Évaluation du risque sismique du projet géothermique de Haute-Sorne, à la lumière du tremblement de terre de Pohang (Corée du Sud)

Un rapport du Service Sismologique Suisse à l'ETH de Zurich pour le canton du Jura

18 octobre 2019

Figure 10 : Les profils N-S dans le Jura argovien en 1980 (à gauche) et 2011 (à droite), montrant les progrès de l'imagerie sismique. Avec l'aimable autorisation de Nagra (cf. aussi Nagra, 2014).

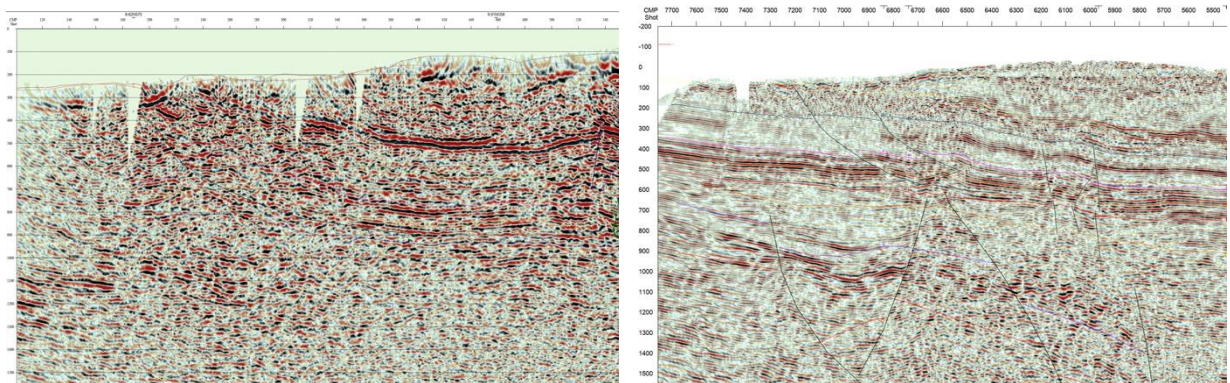
Les fossés permo-carbonifères, bien qu'étant des structures très anciennes, sont importants pour le projet, car les failles qui les bordent sont considérées par de nombreux géologues comme réactivables dans le champ de contraintes actuel. Effectivement, dans le Sundgau, la partie la plus méridionale de l'Alsace (F), une telle réactivation a été démontrée (Ustaszewski, 2005). Sur la base de données gravimétriques (par essence de basse résolution), GES a conclu que de tels sédiments permo-carbonifères existent à proximité du site de Haute-Sorne (Meier & Zingg, 2013). Ils pensent que la limite sud du fossé principal est orientée dans la direction est-ouest au nord du site de Haute-Sorne. L'interprétation récente des nouvelles données 2D et 3D de la Nagra montre cependant que ces fossés ne sont généralement pas limités par une seule faille de chaque côté, mais par une série de failles parallèles, avec une distribution en escaliers des sédiments permo-carbonifères.

Recommandation 6 : L'absence d'imagerie sismique 3D moderne des environs du réservoir est une critique récurrente du projet de Haute-Sorne par la communauté technique informée. Étant données les questions ouvertes sur la localisation et l'expression des fossés permo-carbonifères, étant donnée l'importance vitale de déterminer les failles à la lumière du tremblement de terre de Pohang, et étant donnés les progrès effectués en imagerie sismique, nous recommandons qu'un relevé sismique 3D mené avec les technologies les plus modernes, ainsi qu'une interprétation sismotectonique subséquente soient effectués avant la stimulation complète. Cette imagerie devrait viser à déterminer les failles dans les deux à trois kilomètres entourant le site de forage. L'imagerie sismique ajoutera une couche de sécurité supplémentaire au projet et contribuera à réduire les incertitudes dans sa planification. Si GES démontre qu'une résolution suffisante est possible avec plusieurs lignes 2D, ceci pourrait être une alternative viable. L'imagerie sismique ne fait pas partie du cœur de compétence du SED, et la planification du projet devrait être menée en collaboration avec des experts dans ce domaine. L'interprétation sismique devrait contribuer également à l'actualisation de l'étude de risque avant la stimulation complète.

Figure 11 : Phasage du projet de Haute-Sorne tel que le propose GES.

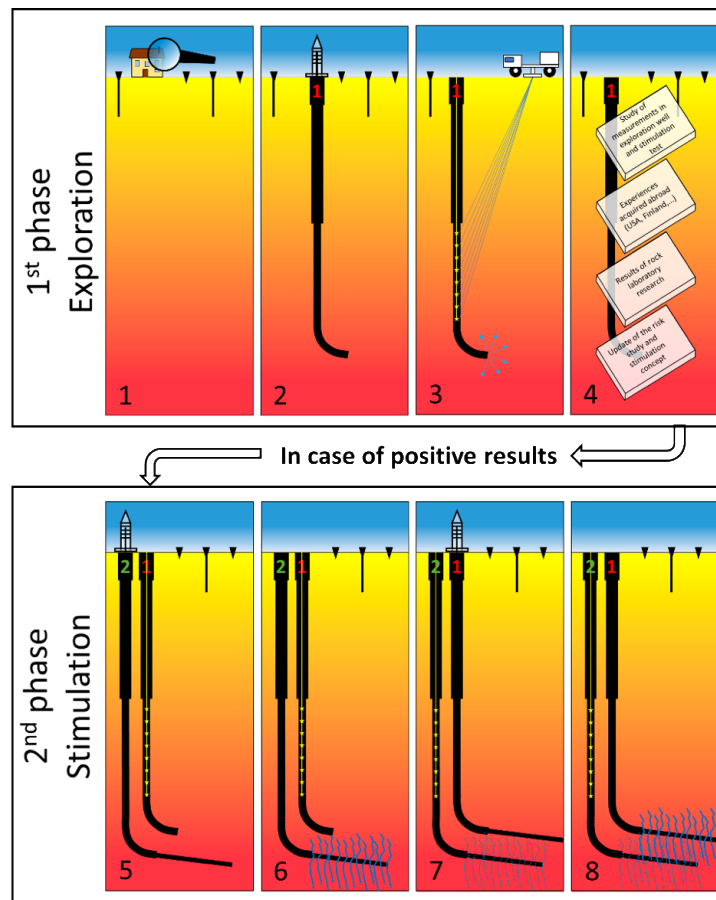
Une couche de sécurité supplémentaire liée à la présence ou l'absence de zones de failles majeures pourrait être obtenue en effectuant une imagerie de forage pour les zones de failles majeures et en intégrant ces données dans les stratégies d'évaluation et d'atténuation des risques. Ceci s'effectue plus facilement en utilisant des techniques sismiques inter-forages, qui demandent deux forages ou plus, ce qui dans le cas de Haute-Sorne, ne présentera qu'un potentiel limité, car seuls deux forages profonds seront creusés, et ce, très proches l'un de l'autre dans les kilomètres supérieurs. Il devrait être envisagé d'appliquer des techniques d'imagerie inter-forages dans le volume compris entre les deux forages en profondeur, avant la stimulation complète du réservoir (phase 7 dans le plan GES,

figure 11) afin de détecter les failles principales entre les deux puits, et donc au centre de la zone à stimuler.

Recommandation 7 : Nous recommandons que GES rédige un plan détaillé de détection des failles à partir du forage exploratoire et entre les forages 1 et 2 comme couche de sécurité supplémentaire. La détermination des failles grâce aux mesures effectuées à partir des forages doit être intégrée dans l'actualisation de l'étude de risque. Le transfert de connaissances à partir d'autres projets du monde entier, et la collaboration avec des experts dans ce domaine doivent être intégrés.
